**OGGETTO :** Stabilimento **F.Ili Capitano Costruzioni Aeronautiche s.r.l.** Mesagne. Domanda di Valutazione di Impatto Ambientale e Autorizzazione Integrata Ambientale ai sensi degli artt. 23 e 29-ter, D.Lgs. n. 152/06 e s.m.i. – Nuovo impianto per il trattamento superficiale di metalli mediante processi elettrolitici o chimici con vasche aventi volume superiore a 30 m<sup>3</sup>.  
*Trasmissione del verbale della Conferenza di Servizi del 6 aprile 2017.*

**OGGETTO :** Stabilimento **F.Ili Capitano Costruzioni Aeronautiche s.r.l.** Mesagne. Domanda di Valutazione di Impatto Ambientale e Autorizzazione Integrata Ambientale ai sensi degli artt. 23 e 29-ter, D.Lgs. n. 152/06 e s.m.i. – Nuovo impianto per il trattamento superficiale di metalli mediante processi elettrolitici o chimici con vasche aventi volume superiore a 30 m<sup>3</sup>.  
**Verbale della conferenza di servizi del 6 aprile 2017**

**RELAZIONE ISTRUTTORIA CONCLUSIVA VIA/AIA - SOCIETA' F.LLI CAPITANIO s.r.l.  
MESAGNE**

**LAY OUT DELLO STABILIMENTO F.LLI CAPITANIO s.r.l., VIA F. FRANCO 2 - MESAGNE**

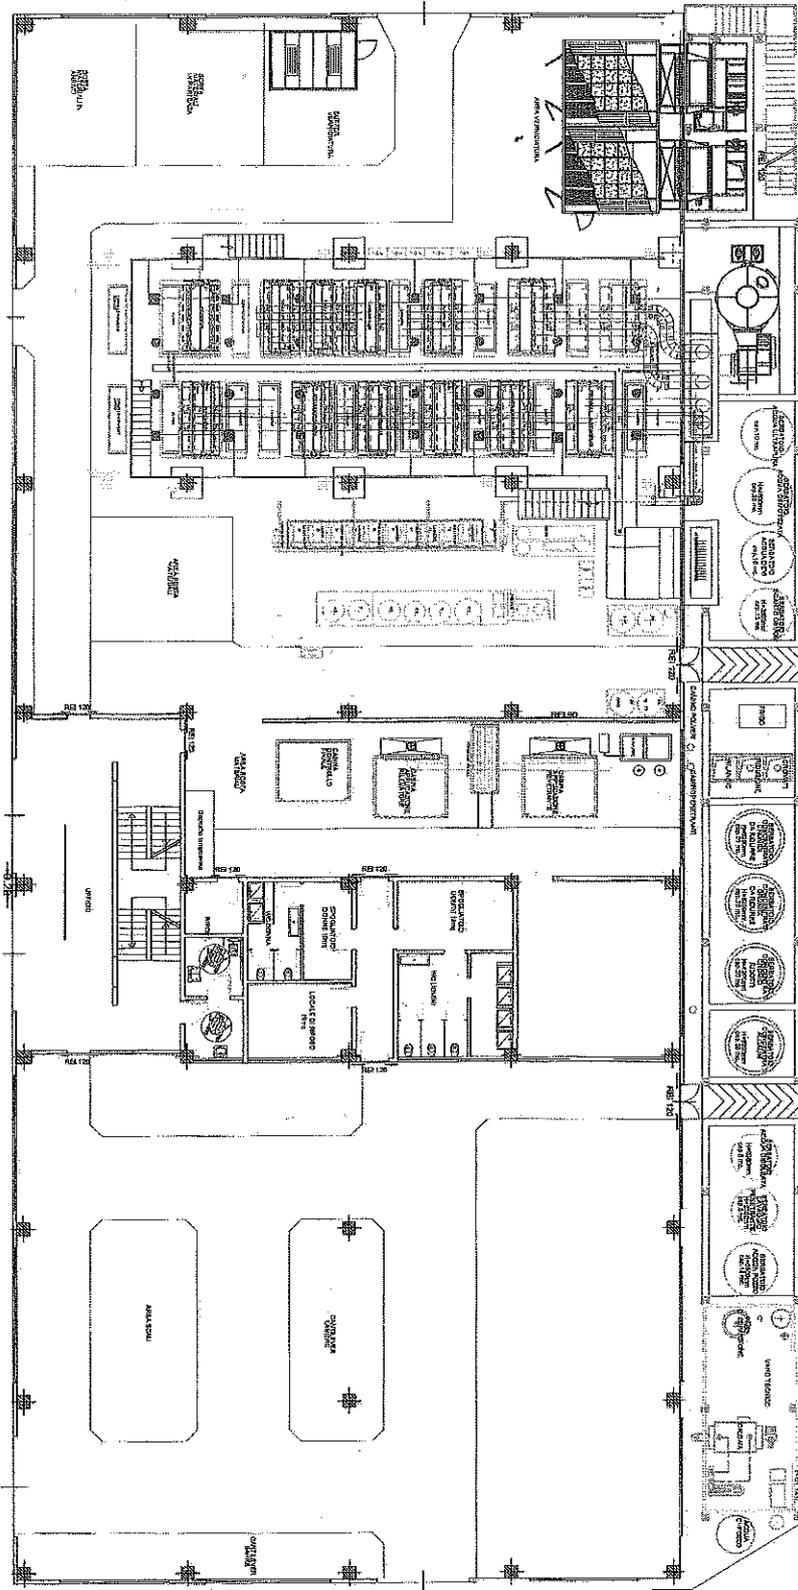
- planimetria "*tavola 1B*", con riferimento alla pianta dello stabilimento e al suo *layout*, da stampare in formato elettronico con una maggiore risoluzione, al fine dell'inserimento di tale pianta in allegato al provvedimento di VIA/AIA.
